<p>ALCALDÍA MAYOR DE BOGOTÁ D.C. GOBIERNO SEGURIDAD Y CONVIVENCIA Fondo de Prevención y Atención a Emergencias</p>	CONCEPTO TÉCNICO SOBRE NECESIDAD DE ESTUDIOS DETALLADOS DE AMENAZA Y RIESGO POR FENOMENOS DE REMOCIÓN EN MASA DENTRO DEL TRÁMITE DE LICENCIA URBANÍSTICA	Código:	GPR-FT-10
		Versión:	02
		Código Documental:

1.1 CONCEPTO TÉCNICO No. CT:	5458
1.2 ÁREA:	INVESTIGACIÓN Y DESARROLLO
1.3 COORDINACIÓN:	CONCEPTOS TÉCNICOS
1.4 REFERENCIA CRUZADA RADICADO FOPAE:	2009ER422
1.5 RESPUESTA OFICIAL No.	RO-34277

2.1 SOLICITANTE:	CURADURÍA URBANA No. 3
2.2 PROYECTO:	EDIFICIO DUO
2.3 LOCALIDAD:	2. CHAPINERO
2.4 UPZ:	88. EL REFUGIO
2.5 BARRIO O SECTOR CATASTRAL:	EL REFUGIO
2.6 DIRECCIÓN *:	TRANSVERSAL 4A # 87-19 AP 101 CARRERA 5 # 87-17 GJ 1 ** CARRERA 5 # 87-03 **
2.7 CHIP:	AAA0093AOCX AAA0093AOJH AAA0093ANWW
2.8 MANZANA CATASTRAL:	03
2.9 PREDIO CATASTRAL:	05 06 01
2.10 ÁREA (m ²):	1780.53
2.11 FECHA DE VISITA:	Enero 27 de 2009

Figura 1. Localización General del Proyecto "Edificio DUO" Ubicado en la Transversal 4A # 87-19 Apto 101, Carrera 5 # 87-17 GJ 1 y Carrera 5 # 87-03, en el Plano Normativo de Amenaza por Remoción en Masa (Decreto 190 de 2004).

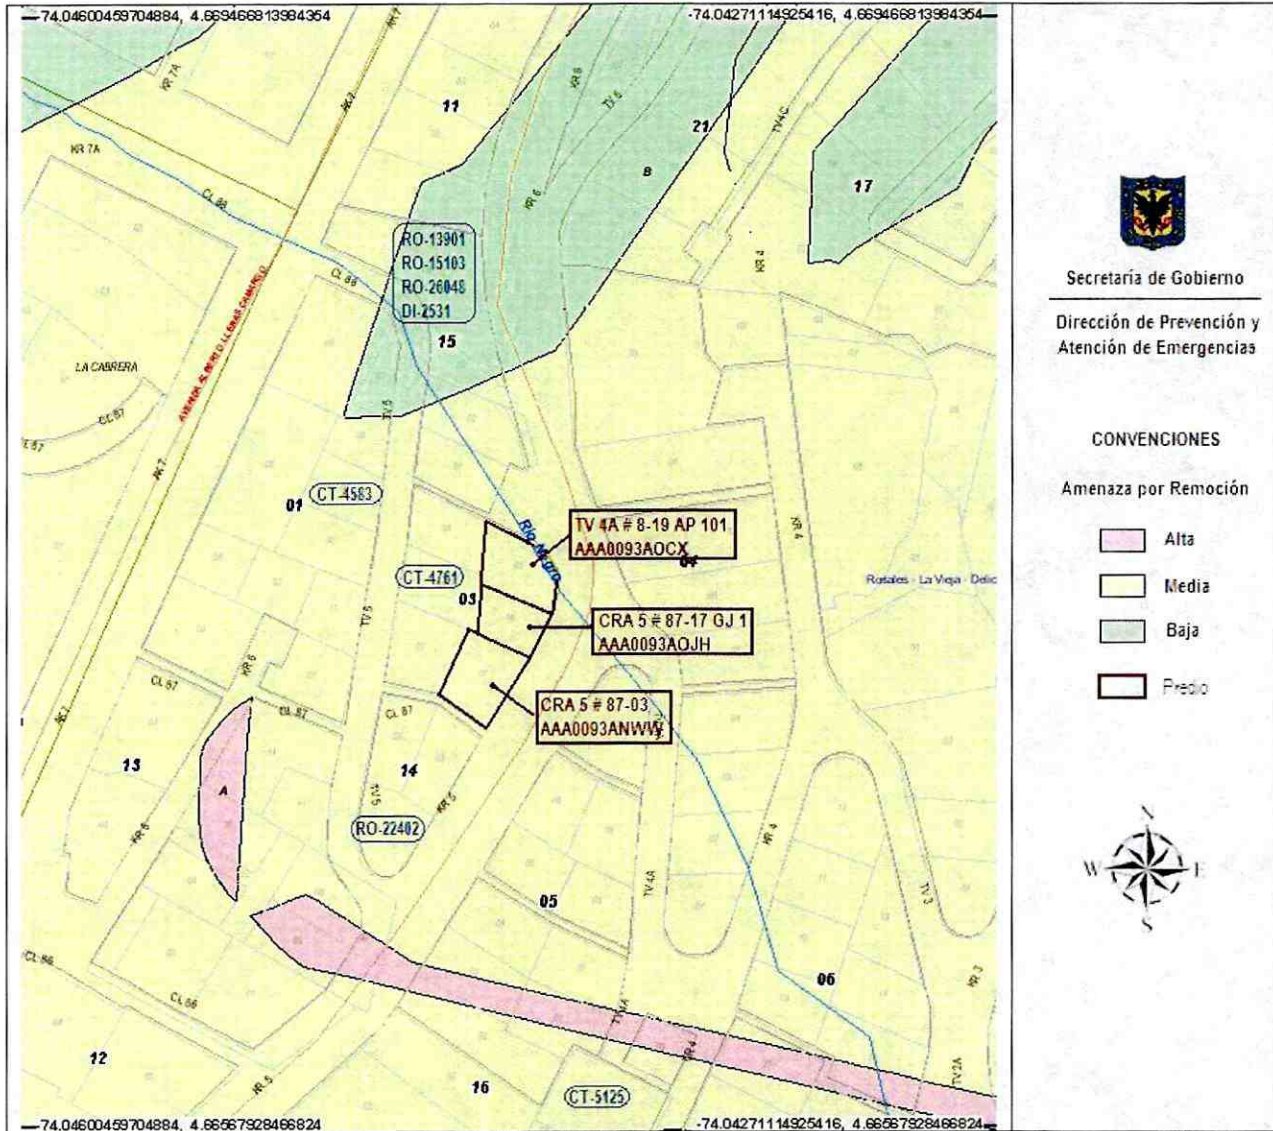
Conforme con el plano normativo de "Amenaza por Remoción en Masa" del Plan de Ordenamiento Territorial de Bogotá – POT, el sector donde se localiza el proyecto "Edificio DUO" (Transversal 4A # 87-19 AP 101, Carrera 5 # 87-17 GJ 1 y Carrera 5 # 87-03), de la Localidad de Chapinero, se encuentra en zona de AMENAZA MEDIA por procesos de remoción en masa (Figura 1).

Fotografía No. 1: Panorámica del predio donde se localizará el proyecto "Edificio DUO"

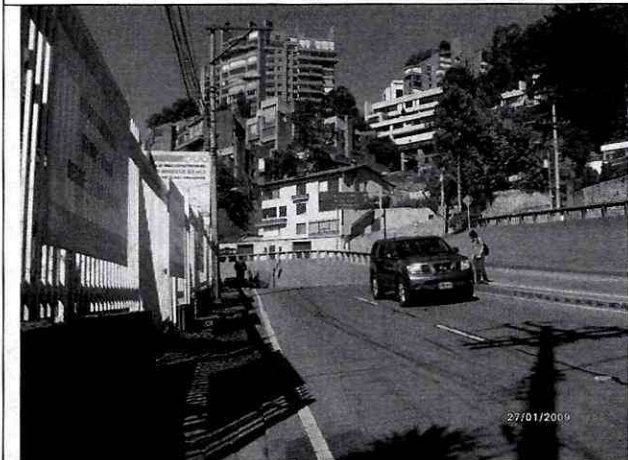
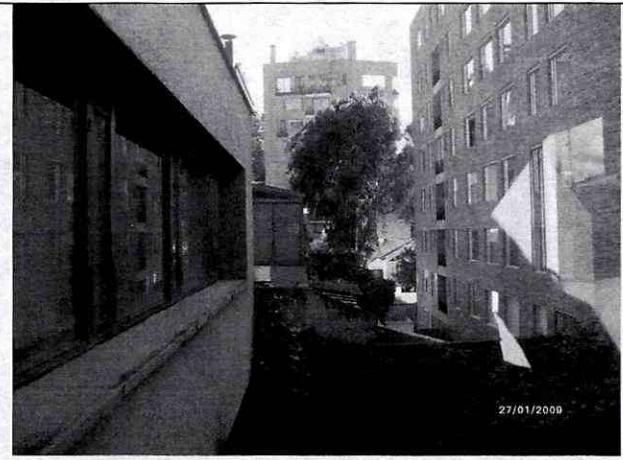
En las edificaciones y vías aledañas no se observaron evidencias o rasgos físicos asociados a la ocurrencia de fenómenos de remoción en masa que involucren el área del proyecto (Fotografías No. 1 y 2).
